## 关于因重新申请韩国电波法(KC标志)合规注册而添加标志的显示

2024年1月

网络相关产品

FA-CN-0425-A

### 变更部分 (AJ65SBTB1-32DT时)

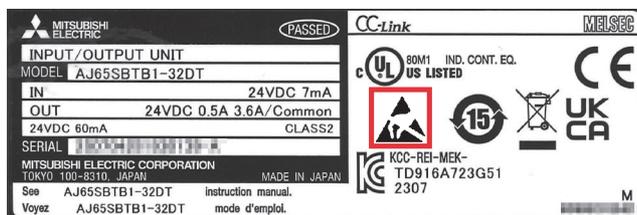
如下所示，在额定铭牌上添加了ESD敏感度符号标志。

ESD敏感度符号标志是指用于识别对静电敏感的电子部件及产品的标志。

在于本次变更，因重新申请韩国电波法(KC标志)合规注册，而根据最新标准(KN 61131-2:2018)的要求添加了ESD敏感度符号标志。
